감 사 위 원 회

시 정 요 구

제 목 낙석방지망 시공 부적정

관 계 기 관 종로구

그림 낙석방지망 보조앵커 설계도면

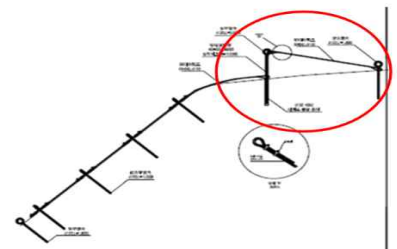
이 건 공사의 「공사시방서」 및 「설계도면」에 따르면 시공자는 낙석방지망(면적 $1,413m^2$)의 앵커를 사면 상부에 3~5m 간격으로 천공하여 ‘주앵커’(1m 삽입, 1m노출)를 설치하고 ‘주앵커’의 유실에 대비하여 주앵커 후방 2~3m 지점에 주앵커와 동일한 방법으로 ‘보조앵커’(1m 삽입)를 설치하여 와이어로프로 주앵커와 연결하도록 되어 있다.

그런데도 시공자는 “2017 예방사방사업(◇◇동 산2-10 등 2개소)”을 하면서 ‘주앵커’의 유실에 대비하여 사면 상부에 설치토록 되어 있는 ‘보조앵커’ 총 52개소 중 15개소만 설치하고 37개소를 미설치하였다.

또한 감리자는 이 건 공사가 당초 계약된 설계도서와 다르게 보조앵커를 일부 미시공하였는데도 시공자에게 이를 시정토록 조치하지 않은 채 그대로 공사를 진행하는 등 감리업무를 소홀히 하였다.

① 이 건 공사들의 당초 계약된 설계도서와 다르게 부실하게 시공된 사항에 대하여 시공자 부담으로 재시공 조치하시기 바라며, 앞으로 유사한 사례가 발생하지 않도록 직원교육 및 업무처리에 철저를 기하시기 바랍니다.

[그림 3] 고장력 낙석방지망 공법 설계도면

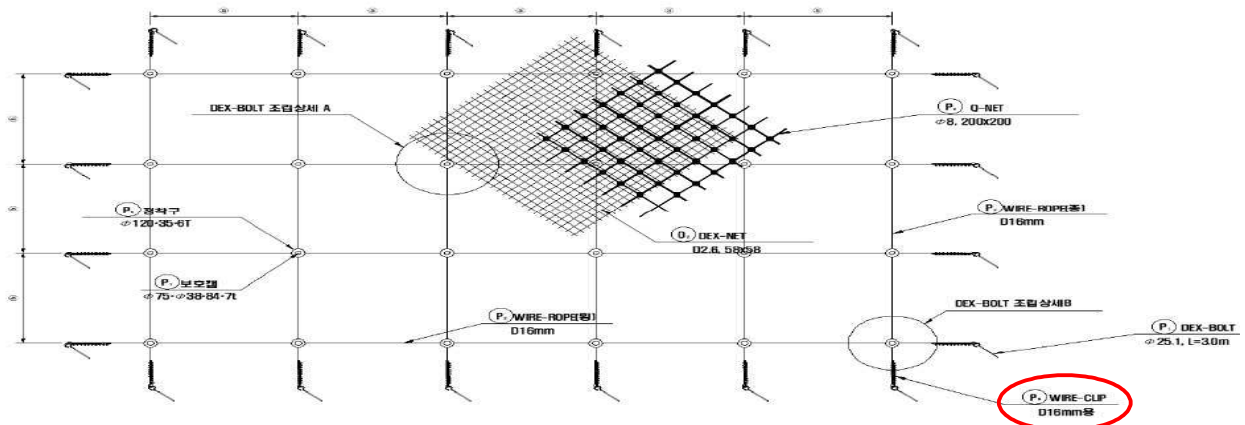
「고장력 낙석방지망 공법¹¹⁾ 시방서」 3.5 고정장치 및 「설계도서」에 따르면 낙석방지망(면적 90㎡)의 고정장치는 U자 형태의 모양을 가졌으며 종·횡 방향의 와이어로프(철선)를 내부앵커¹²⁾에 고정시키기 위해 사용되며, 하중 발생시 앵커와 와이어로프간의 이탈을 막아 주면서 와이어로프 네트 패널을 지면에 밀착시켜 주어 낙석방지망의 안전성과 실용성을 증대시키는 역할을 하는 자재이고, 아래 [그림 3] 과 같이 고정장치를 두께별로 Φ16은 37개, Φ20은 32개로 총 69개를 설치 하는 것으로 되어 있다.

〔그림 4〕 고장력 낙석방지망(Q-NET) 설치 현황

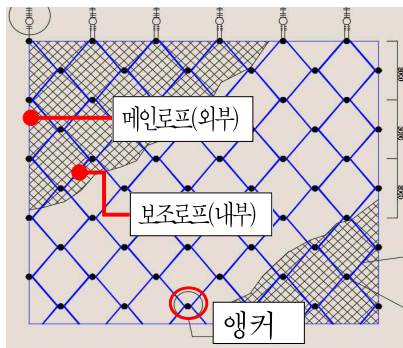
그런데 시공자는 설계도서와 다르게 고장력 낙석방지망을 견고히 부착하기 위한 고정장치 69개를 아래〔그림 4〕와 같이 설치하지 않았다.

▲ 고정장치 69개 미설치

〔그림5〕 낙석방지망 설계도면

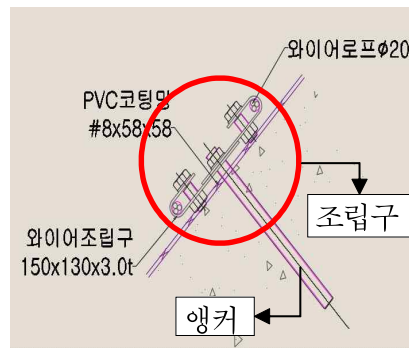
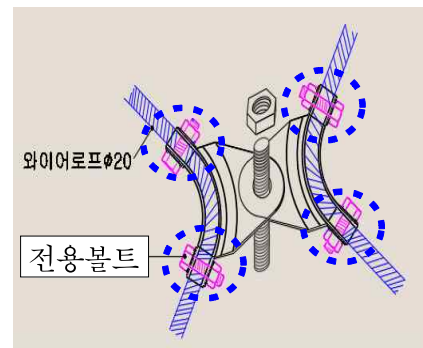
「사방사업의 설계·시공 세부기준」(산림청고시 제2015-57호, 2015.8.10.) 10. 나.(사방기술교본) 및 이 건 공사의 설계도면에 따르면 낙석방지망 시공시에는 절개비탈면에 철사망을 덮은 후 3m 간격으로 앵커를 박고, 앵커와 앵커 사이에는 보조로프를 ‘π자’ 형으로 교차·설치한 후 교차지점에 로프의 이탈을 방지하기 위한 전용조립구(1개)와 볼트(4개)를 체결하도록 되어 있다.

또한 절개비탈면 주변부(모서리 4면)에는 종방향, 횡방향으로 메인로프를 설치한 후 로프로 철사망을 잡아끌어서 그 끝부분을 앵커에 고정하여, 큰돌이나 암괴 등이 낙석 되어도 낙석방지망의 외부로는 굴러 내리지 않도록 시공하게 되어 있다.

〔그림6〕 낙석방지망 시공현황

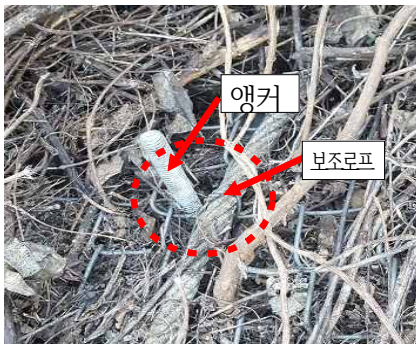
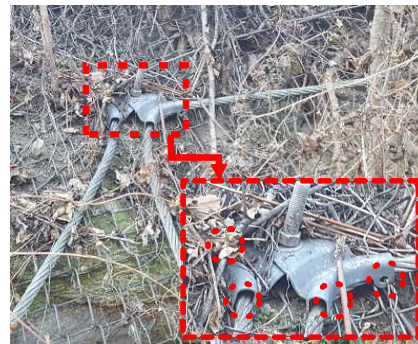
그런데 시공자는 ◇◇동 2-4번지 상 절개비탈면에 낙석방지망(면적 105㎡)을 시공하면서 보조로프 교차지점에 조립구 없이 로프와 앵커 사이를 철선으로 고정하거나, 조립구는 설치하되 전용볼트 대신 철선을 사용하는 등 보조로프 교차부의 시공을 부적정하게 하였으며, 절개비탈면 주변부 모서리 4면에 설치해야 할 메인로프는 상단 횡방향 1면만 설치하였다.

▲ 조립구 미설치(철선사용)

▲ 조립구에 볼트 미설치(철선사용)

▲ 메인로프 미설치(3면)
